LVN- AK Sitzung am 16.03.2020

Planfeststellung zur Erweiterung des
Kiessees „Peter“ in Niederrimsingen

1. Überblick der Größenordnung zur Vernichtung von Wald

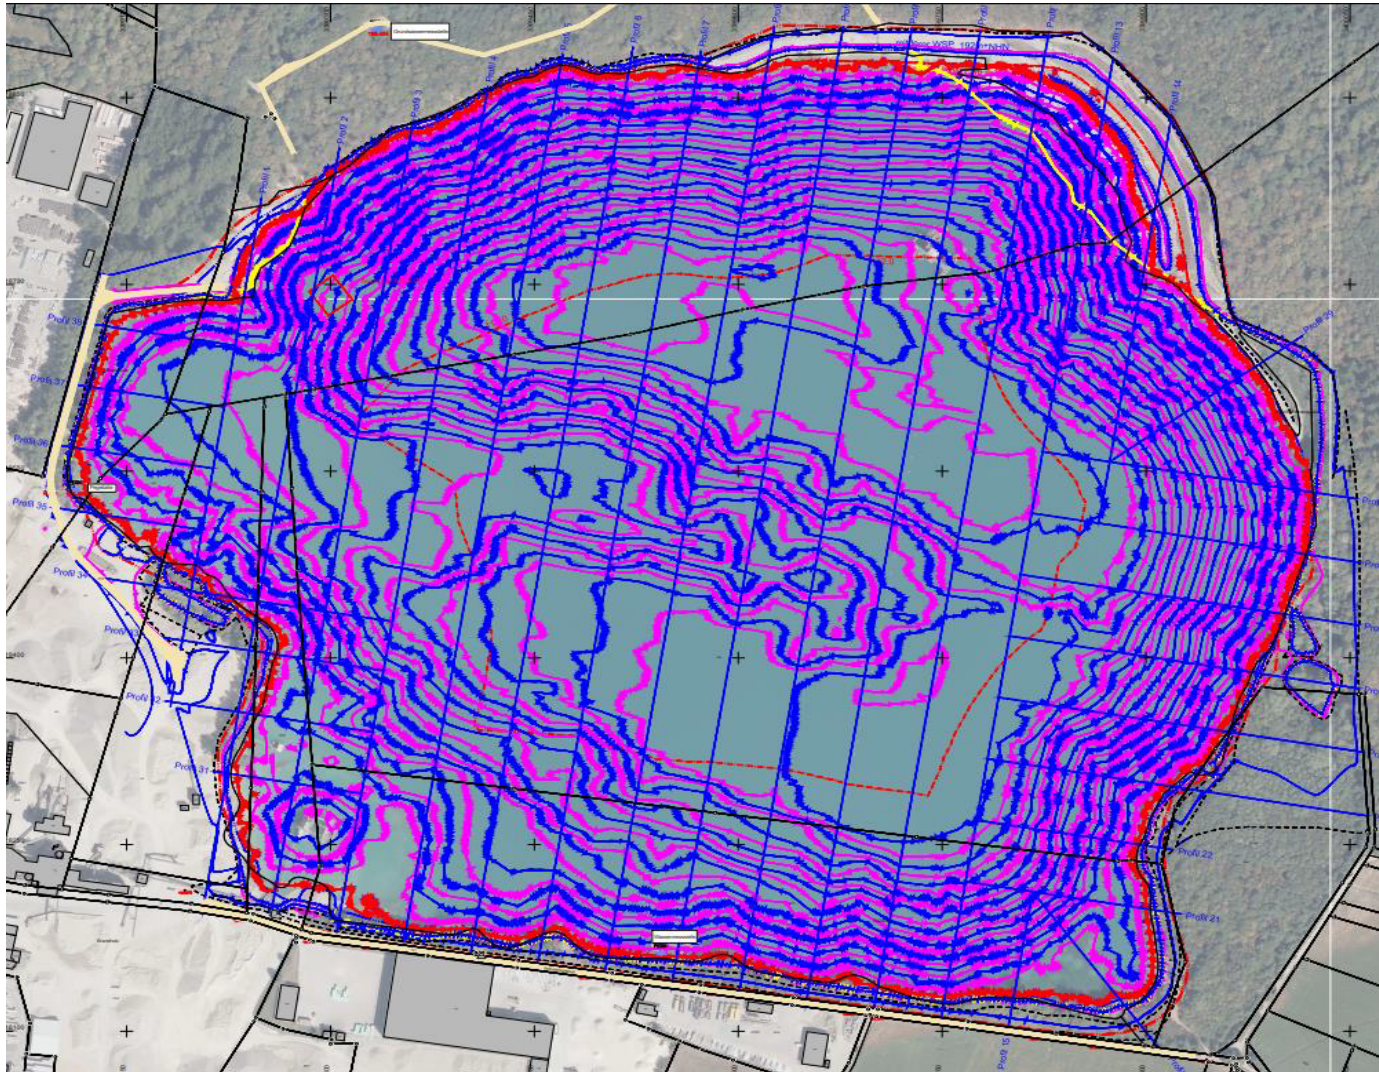
Baggersee - A- Fläche (gelb) - ca 15 ha - ausschließlich Wald
- B- Fläche (rot) - ca 15 ha - überwiegend Wald

Schnitt 5 (oben) und
Schnitt 6 (unten)

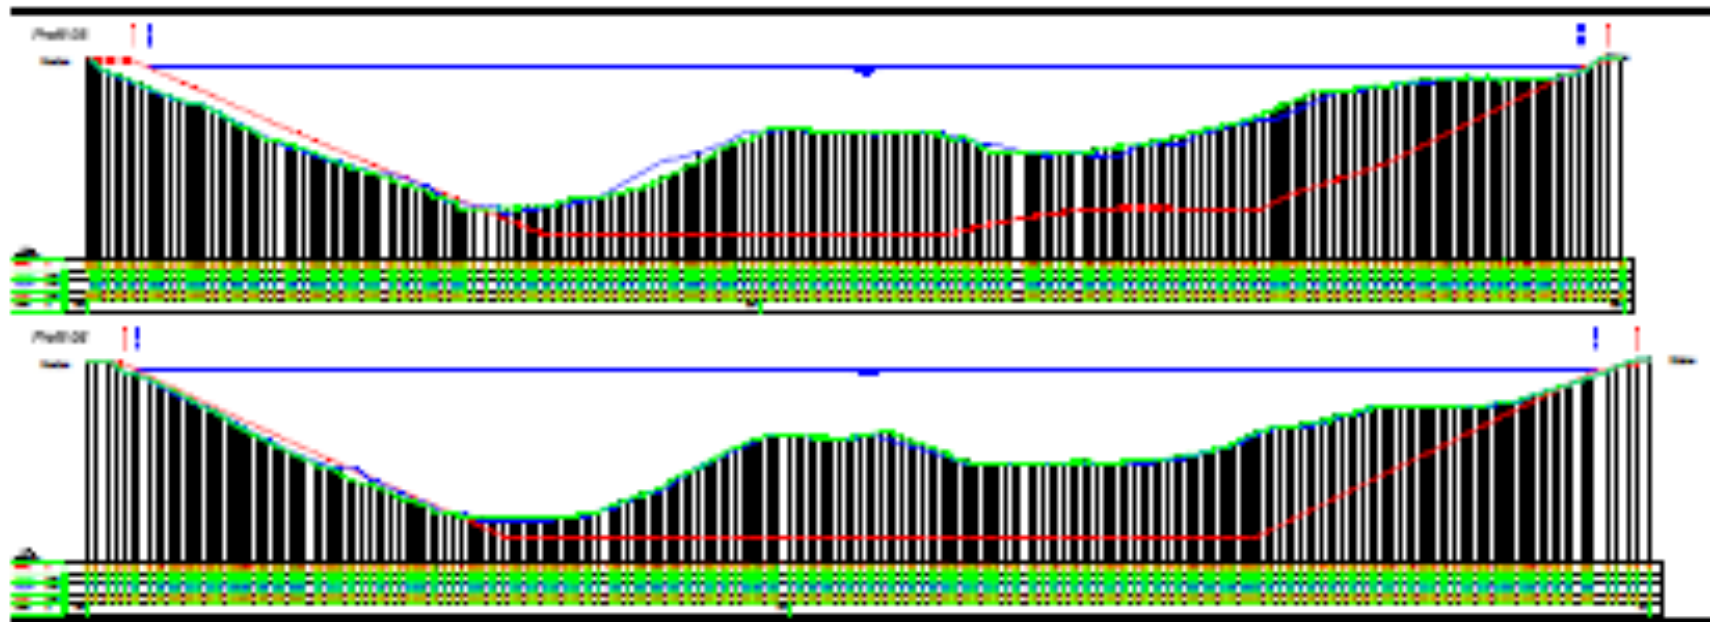
2. Situation im See

Aus Seevermessung 2019

Schnitt 7 (oben) und
Schnitt 8 (unten)

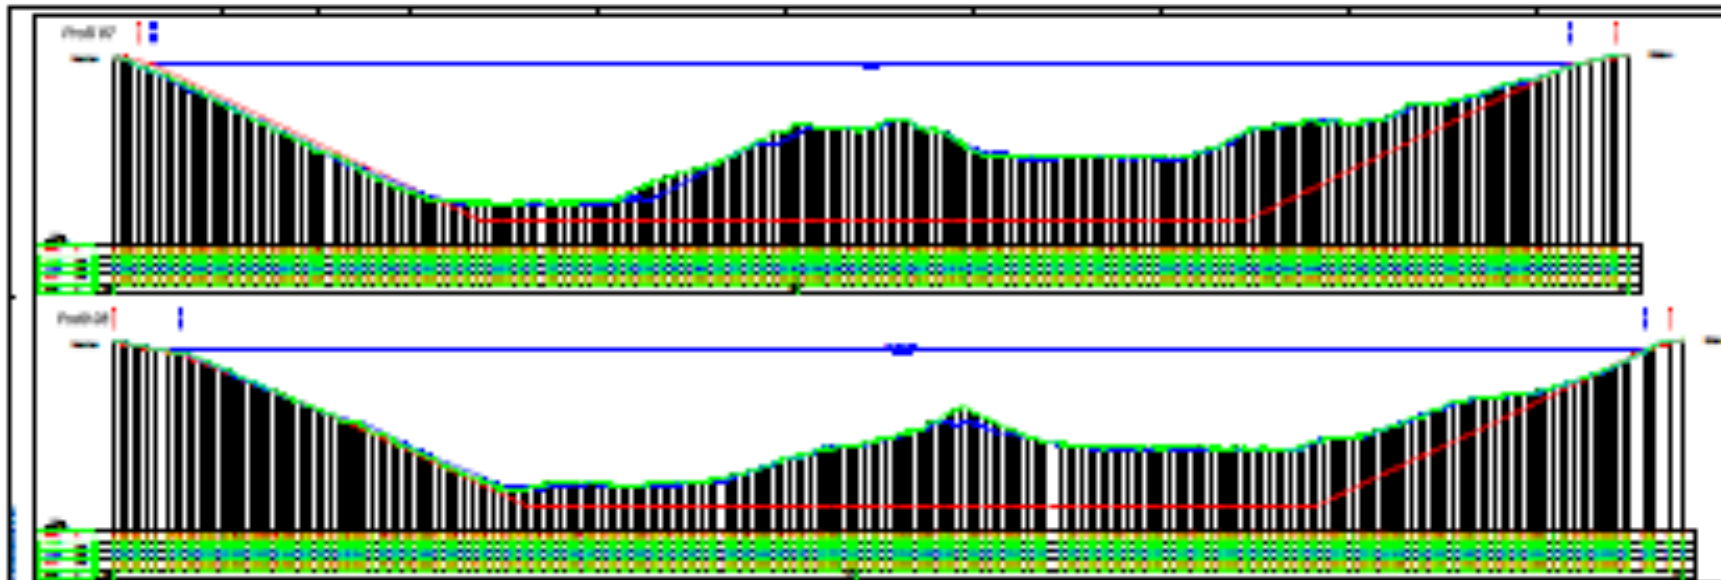
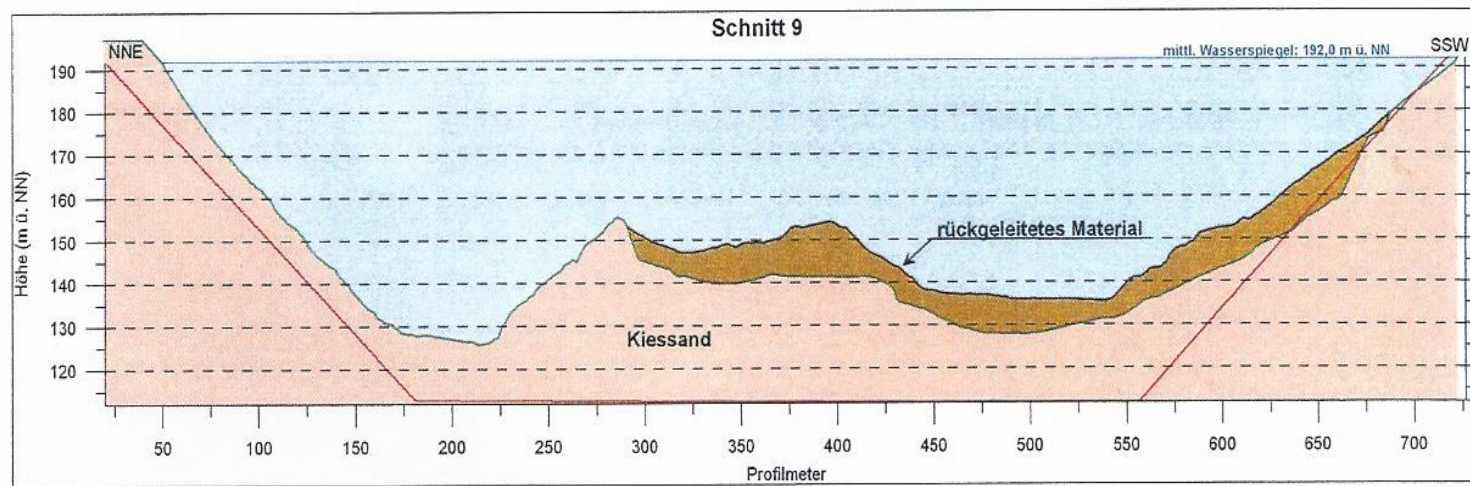
Aus Seevermessung 2019
